VOLUMEN VII ESTUDIO DE HIDROLOGÍA – HIDRÁULICA Y SOCAVACIÓN-

**CONTRATO DE OBRA NO.1536 DE 2015 MEJORAMIENTO, GESTIÓN
PREDIAL, SOCIAL Y AMBIENTAL DE LA CARRETERA ATACO -
PLANADAS EN EL DEPARTAMENTO DEL TOLIMA PARA EL
PROGRAMA "VÍAS PARA LA EQUIDAD"**

Revisión de Estudios y Diseños
REVISIÓN ESTUDIO DE HIDROLOGÍA, HIDRÁULICA Y DE SOCAVACIÓN

Figura 1-1. Sección típica de cuneta tipo 1.

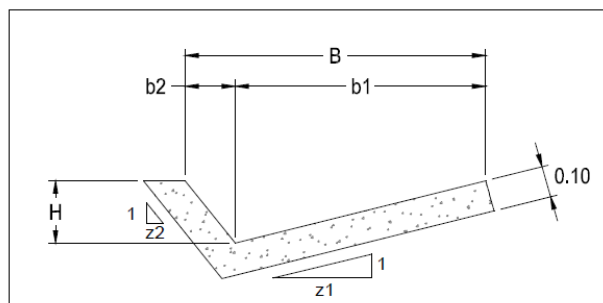
En la Figura 1-1 y en la Tabla 1-3 se presentan las dimensiones de la cuenta típica propuesta. Se

considera que es una sección con una buena capacidad hidráulica y que cumple los requerimientos de pendiente transversal máxima que garantiza la seguridad de la vía.
